Keuringsverslag van een elektrische laagspanning- en zeer lage spanningsinstallatie

NIET CONFORM

Datum keuring: 18/12/2023

Straatnaam	Meerhem
Huisnummer	143
Busnummer	
Postcode	9000
Gemeente	Gent
Land	België

Afbeelding schakel- en verdeelbord:

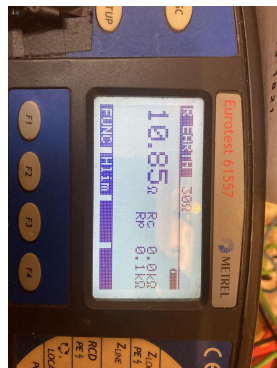
11.01 Eëndraadschema van de installatie is te voorzien en/of te vervolledigen. (Boek 1 Afdeling 2.12 - 2.13 en 3.1.2 en 9.1.2)

11.02 Situatieschema van de installatie is te voorzien en/of te vervolledigen. (Boek 1 Afdeling 2.12 - 2.13 en 3.1.2 en 9.1.2)

12.01 De waarde van de isolatieweerstand van één of meerdere stroombanen is kleiner dan 0,5M ohm (Boek 1 Onderafdeling 6.4.5.1.)

18.17 De niet-gebruikte leidingen verwijderen of aan de uiteinden te isoleren.

nota/note 18 De elektrische installatie is grondig na te zien en conform te maken volgens de voorschriften van het AREI boek 1.
